Referencia	Invitación Pública a cotizar N° VE-DTI-001-2021
Asunto	Respuestas a observaciones, preguntas y solicitudes
Fecha	31 de mayo de 2021

La Universidad de Antioquia (en adelante, la **UdeA**) responde, dentro del término establecido en el cronograma, las solicitudes, preguntas y observaciones realizadas por las sociedades interesadas en participar en el proceso de la referencia y recibidas entre el 19 y 26 de mayo de 2021, vía correo electrónico.

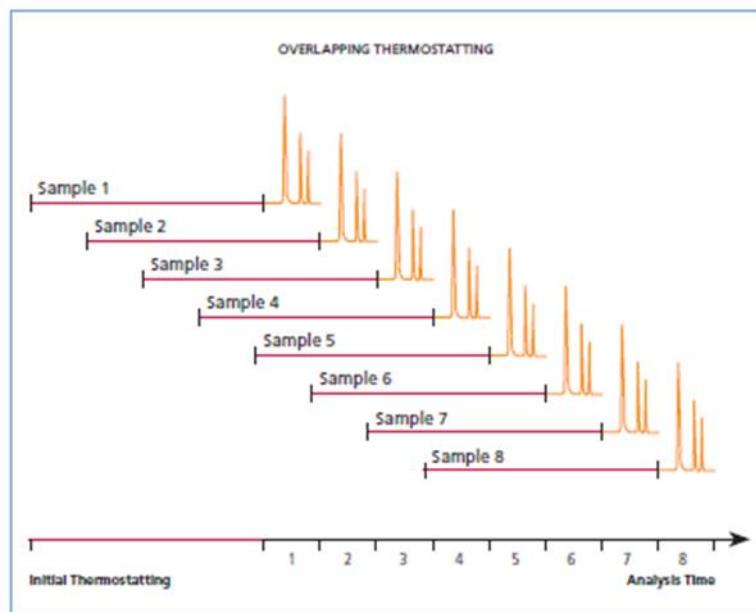
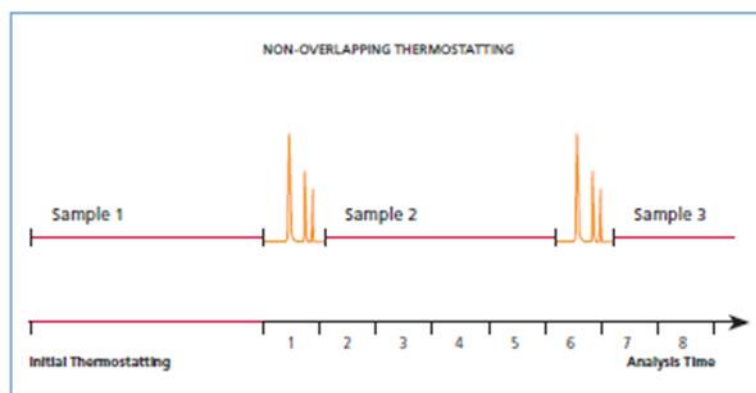
requiere “Temperatura del horno: Desde ambiente +8°C hasta 300 °C”, SOLICITAMOS respetuosamente a la entidad MODIFICAR la especificación por “Desde ambiente +8°C hasta 210 °C o más” dado a que para la mayoría de las aplicaciones de cromatografía de gases con Head Space, no requieren temperaturas superiores a los 200°C, como por ejemplo se evidencia en la USP 467 tabla 9 (Temperatura máxima: 115°C), EPA 5021A sección 11.3 (Temperatura máxima 85°C), entre otras por lo que una temperatura mayor a 210°C no está contemplada en ninguna aplicación actual.

HEADSPACE PARAMETER SETTINGS

There are three general sets of headspace operating parameters that are used for *Procedures A and B (Table 9)*.

**Table 9. Headspace Operating Parameters**

Procedure Parameters	Headspace Instrumental Setting		
	Set 1	Set 2	Set 3
Equilibration temperature (°)	80	105	80
Equilibration time (min)	60	45	45
Transfer-line temperature (°) [if appropriate] <sup>a</sup>	85	110	105
Syringe temperature (°) [if appropriate]	80–90	105–115	80–90
Carrier gas: helium, nitrogen, <sup>b</sup> or hydrogen <sup>b</sup> at an appropriate pres- sure <sup>b</sup>	—	—	—
Pressurization time(s) (sec) [if appro- priate]	≥60	≥60	≥60
Injection volume (mL) <sup>c</sup>	1	1	1

5.7. Con respecto a la especificación de la sección del Automuestreador Head Space, la entidad requiere “Tiempo de incubación: Desde 0.00 hasta 999.99 min”, SOLICITAMOS respetuosamente a la entidad MODIFICAR la especificación por “Tiempo de incubación: Desde 0.1 hasta 999 min o más amplio”, dado a que esto no representa un cambio significativo a la

5.6. Se acoge la observación.

5.7. Se acoge la observación.
